ÚZEMNÍ PLÁN MĚSTA BRNA

Textová část Odůvodnění

Kapitola 19 Vyhodnocení připomínek

Svazek Pb20 *(bez osobních údajů)*

NAVRHOVANÁ ZMĚNA

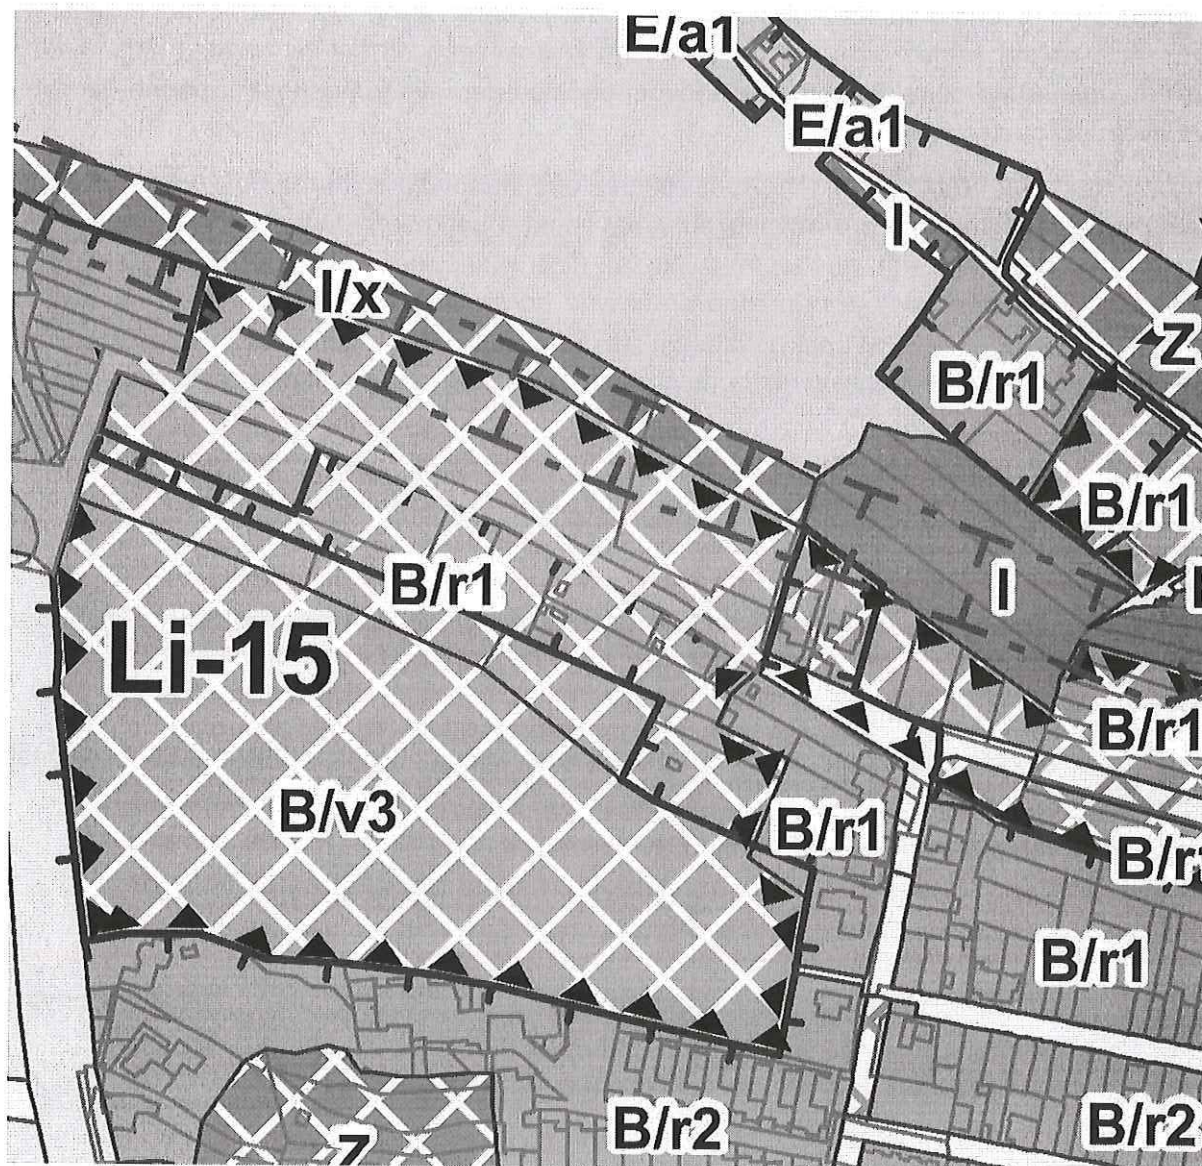
- Zcelení funkční plochy změn - zrušení dopravního propojení mezi ulicemi Novolíšeňská a Houbařská – identicky jako v současně platném Územním plánu
- Změna indexu výškové úrovně B/r2 v severní části plochy změn Li-15 na B/r1 – sjednocení výšky v celé lokalitě, rozvolnění zástavby směrem k lesu.
- Změna indexu výškové úrovně B/r2 ve východní části plochy změn Li-15 na B/r1 – sjednocení výšky v celé lokalitě, rozvolnění zástavby směrem k lesu.
- Změna indexu výškové úrovně B/v4 na B/v3 a doplnění dolní části lokality na B/r1
- Z karty lokality LI-15 vypustit požadavek na dopravní propojení ulic Novolíšeňská a Kubelíkova

Ma-1 Mateříd, Ma-2 Karlova, Ma-5 Rázusova:

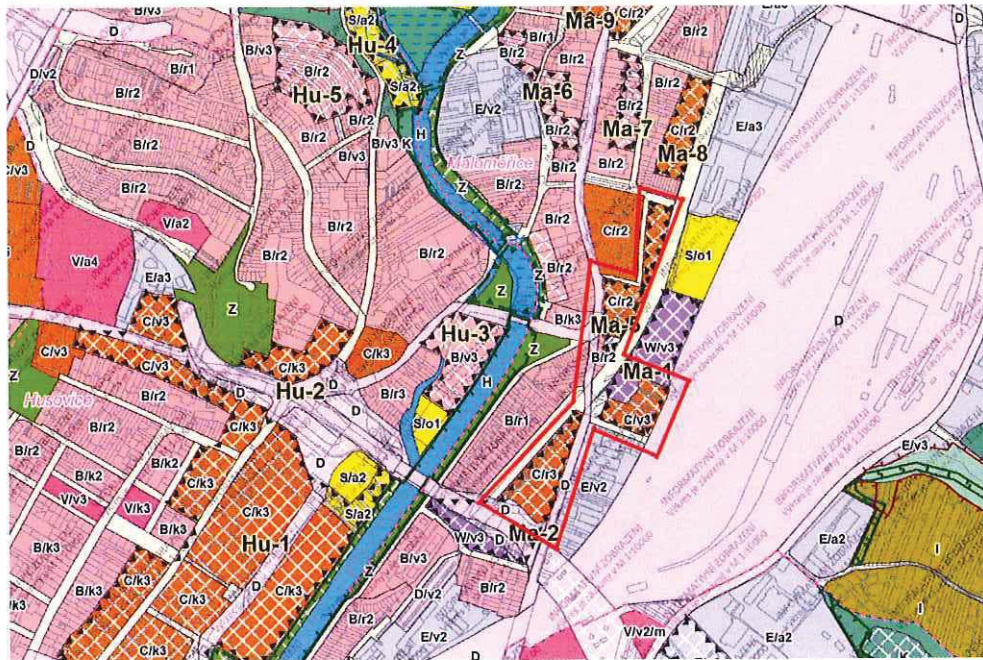
Jedná se o poměrně rozsáhlé přestavbové plochy na místě stávajících řadových rodinných domů. Drtivá většina těchto domů má v současnosti svoje obyvatele. Navržená výšková hladina zástavby umožňuje náhradu rodinných domů až pětipodlažními bytovými domy se službami.

Přípomínka číslo 1 (zákres)

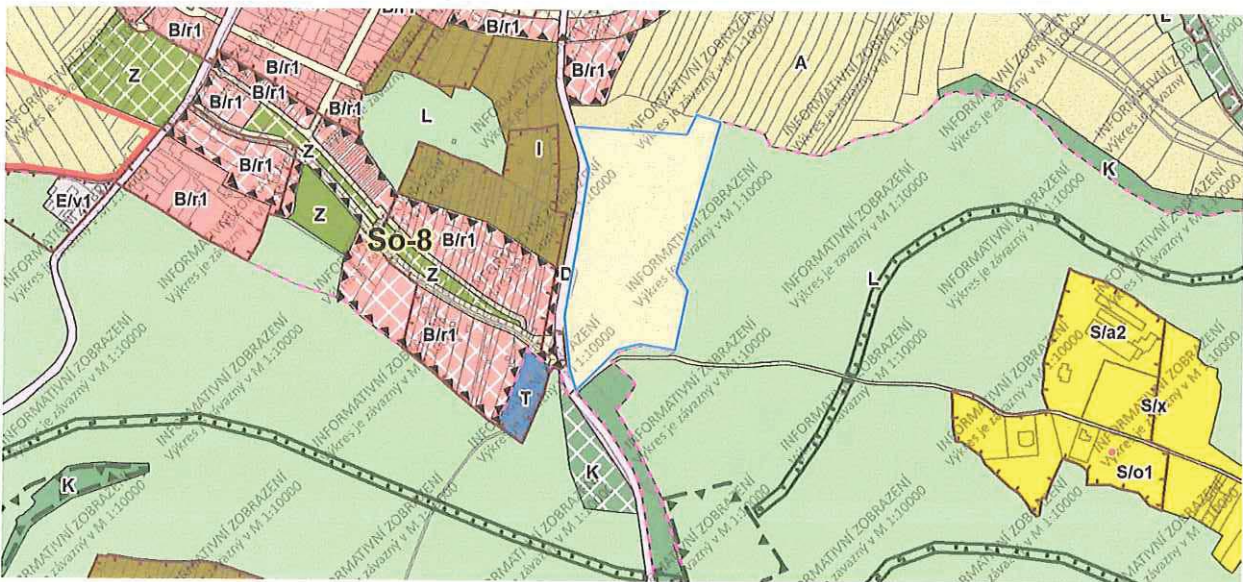
Žádám Vás o změnu návrhu územního plánu z nestavební volné plochy (funkce - zemědělská plocha) na plochu stavební (funkce - bydlení). Jedná se o parcelu č. [redacted] viz. zákres do mapy. S ohledem na to, že parcelou prochází vysokotlaký plyn a jsou zde rozsáhlá anodová pásma a pozemek sousedí s lesním pozemkem, dovoluji si zaslat návrh umístění možných RD s ohledem na již zmíněná ochranná pásma. Dále zde probíhá cca. středem parcely vedení vysokého napětí, které bude přeloženo a zapuštěno do země a trasováno po hranici pozemku.

Mimo již vymezené zastavitelné lokality je nežádoucí rozšiřovat plochy pro další výstavbu zejména bydlení a tak prohlubovat negativní vlivy vnitřní suburbanizace (viz Zadání ÚP). Nadměrný rozvoj k.ú. Soběšice v oblasti bydlení by vyžadovalo doplnit především základní veřejnou vybavenost – školu, plochy pro sport včetně zajištění dopravní obsluhy a prostupů do krajiny.

Na základě uvedeného, z důvodu zachování kontinuity pořizované územně plánovací dokumentace a v souladu s právními předpisy není účelné a odůvodněné měnit předmětnou plochu zemědělskou, která nejlépe reflektuje využití území a je v souladu s charakterem okolního území, a není tak žádoucí zde vymezovat plochu bydlení a zintenzivňovat tak využití území na úkor volné krajiny a to také především v případě dosud nevyčerpaných návrhových a zastavitelných ploch vymezených v rámci k.ú. Soběšice. Navrženým řešením jsou náležitě plněny cíle územního plánování, zejména dle § 18 odst. 4, 5 a 6, jež ukládají v procesu územního plánu dbát na ochranu nezastavěného území, přírody a krajiny.
